Mission régionale d'autorité environnementale

**Avis en date du 15 novembre 2018
de la Mission régionale d'autorité environnementale d'Île-de-France
sur le projet d'aménagement du Pôle Héloïse à Argenteuil (Val d'Oise)**

Le présent avis porte sur le projet d'aménagement du Pôle Héloïse à Argenteuil (Val d'Oise) et sur son étude d'impact actualisée (version datée de septembre 2018) qui comprend en annexe le mémoire en réponse à un premier avis d'autorité environnementale donné le 30 novembre 2017 par le du préfet de région sur ce projet.

Illustration n° 5 : extrait de la carte de la trame verte et bleue des départements de Paris et de la petite couronne du SRCE

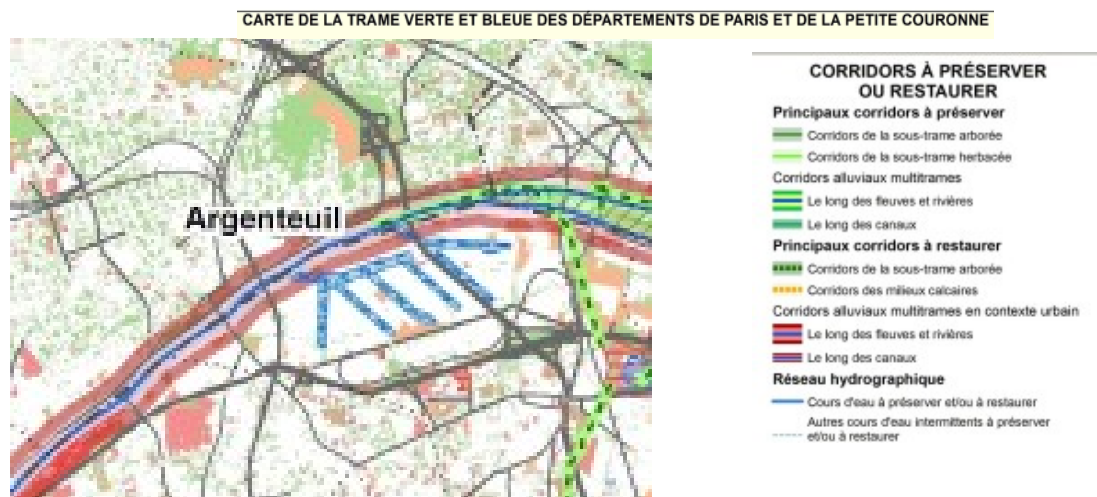
La MRAe note également que le site intercepte une continuité écologique⁷ à restaurer identifiée par le schéma régional de cohérence écologique (SRCE) sur la carte de la trame verte et bleue des départements de Paris et de la petite couronne (extrait ci-dessous).

L'avis du préfet de région recommandait d'approfondir l'étude de cet enjeu. Le quai de Bezons fragmentant longitudinalement la continuité écologique formée par la Seine, et séparant le projet des berges du cours d'eau, le maître d'ouvrage affirme page 6 du mémoire en réponse qu'« il n'y a pas de restauration possible au niveau du périmètre du projet », car « aucune fonctionnalité particulière » ne peut être atteinte pour les espèces terrestres.

La MRAe recommande de compléter l'analyse de la restauration de la continuité écologique le long de la Seine pour ce qui concerne l'avifaune et la flore, dont les espèces peuvent se déplacer ou propager par voie aérienne.

Illustration n° 5 : conditions de circulation le matin en semaine

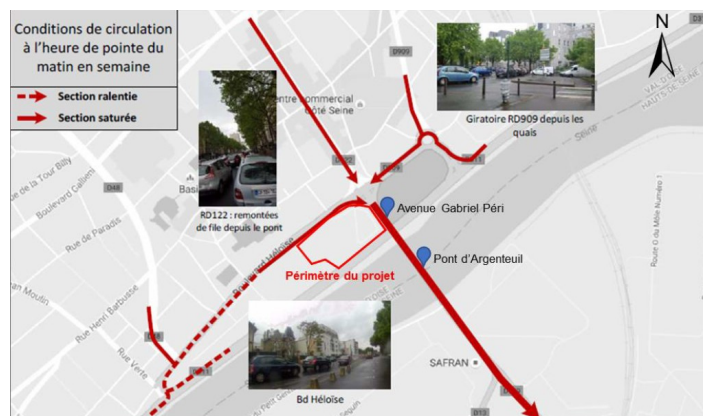
Le trafic routier est saturé dans le secteur en heures de pointe⁸, particulièrement le matin en semaine (pages 120 à 122 de l'étude d'impact), et notamment sur le pont d'Argenteuil et son prolongement le long de la limite nord-est du projet.

Pour la MRAe, les déplacements pourraient évoluer de manière significative aux abords du site dans un avenir proche du fait de projets qui ne sont pas mentionnés dans l'étude d'impact :

Pour la MRAe, l'étude d'impact mérite d'être complétée par une quantification des effets sur les circulations de ces opérations.

La MRAe recommande d'intégrer les projets urbains dans le voisinage du site à l'évaluation à terme des déplacements

Illustration n° 6 : bruit routier : carte des niveaux sonores : indicateur Lden sur une journée complète (source Bruitparif)

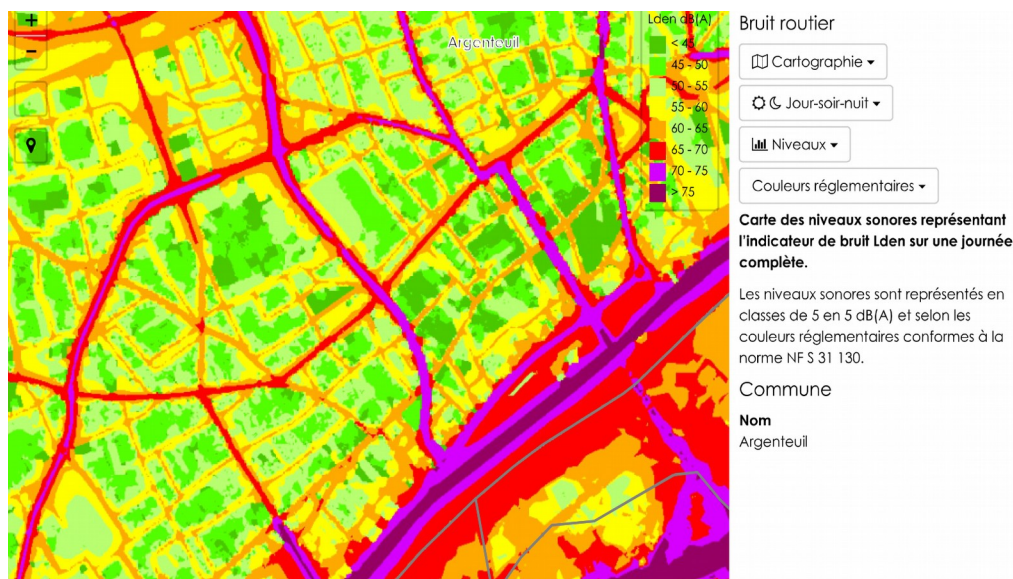
L'étude d'impact indique que le secteur est bruyant (page 125). Une campagne de mesures a été réalisée sur le site. L'étude d'impact retient un indicateur de bruit qui minimise l'ambiance sonore¹², afin de pouvoir maximiser l'évaluation des émergences sonores générées par le projet¹³ (p127 de l'étude d'impact). Pour la MRAe, si cet indicateur permet ensuite d'apprécier le bruit induit par le projet, il n'est pas pertinent pour apprécier le niveau de bruit auquel seront exposés les personnes fréquentant le site une fois le projet réalisé

À cette fin, une modélisation du bruit qui sera perçu près des façades du projet a également été réalisée en annexe 12 (pages 25 à 29). La méthodologie de cette modélisation n'est pas décrite. Toutefois, la MRAe note que les cartographies produites paraissent cohérentes avec les données de Bruitparif¹⁴ et permettent de conclure que le bruit ambiant est très élevé aux abords du site. Sur l'emprise du projet, le bruit moyen journalier (Lden) représenté sur la carte de Bruitparif, reproduite ci après, est entre 60 et 75 décibels, et le bruit nocturne entre 55 et 65 décibels, niveau de bruit

qui, selon l'OMS, présente des risques pour la santé.
